N O T A T

SENTRAL GODSSTASJON FOR OSLO-OMRÅDET PÅ ALNABRU

PROSJEKTET
SENTRAL GODSSTASJON FOR OSLO-OMRÅDET PÅ ALNABRU
Hovedstyrets brev av 20.9.62

ALNABRU GODSTASJON
GRUNNUNDERSØKELSER

Alnabru godsstasjon
 Pel 100

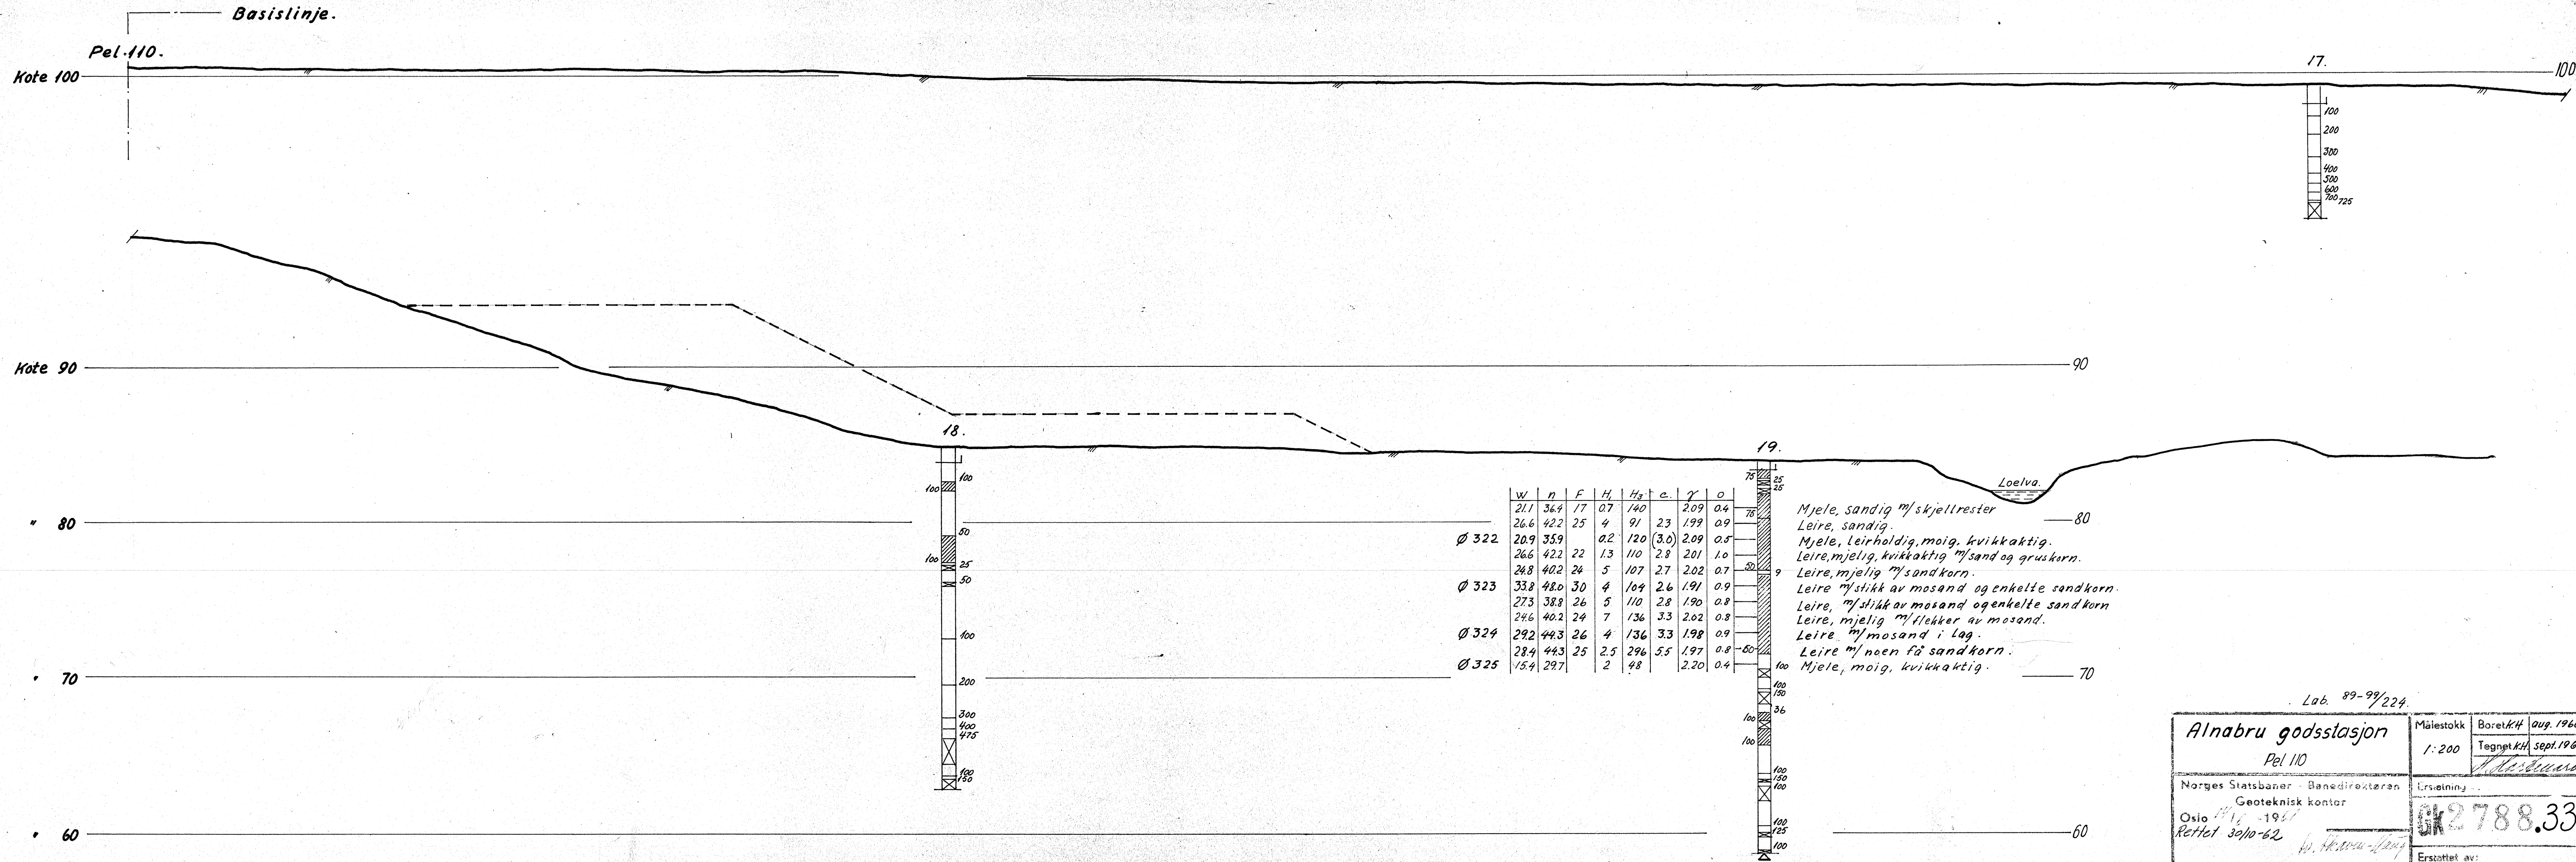
Stabilitetsberegning ved pel 100 viser at det også her er nødvendig å legge ut kontrafylling. Både hovedfylling og kontrafylling vil på dette sted slå langt innover på østre side av elveløpet. Elven går her i en skarp slyng og det er lett å foreta en elveomlegning.

Selv om den nødvendige kontrafylling kan variere noe med skiftende grunnforhold i dalbunnen vil Geoteknisk kontor foreslå at kontrafyllingen projekteres etter den enkle regel at kronebredden skal være 22 m og kotehøyden 87,0 på hele strekningen hvor det fylles ut over Loelvas dalbunn. Mellom pel 34 og 40 vil fyllingen ikke slå ut i dalbunnen og kontrafylling anses ikke påkrevet. Mellom pel 120 og 135 er det heller ikke behov for kontrafylling.

Omlegging av elven av hensyn til plasering av kontrafyllingsmasser vil foruten på det nevnte sted ved pel 100 være påkrevet ved pel 90.
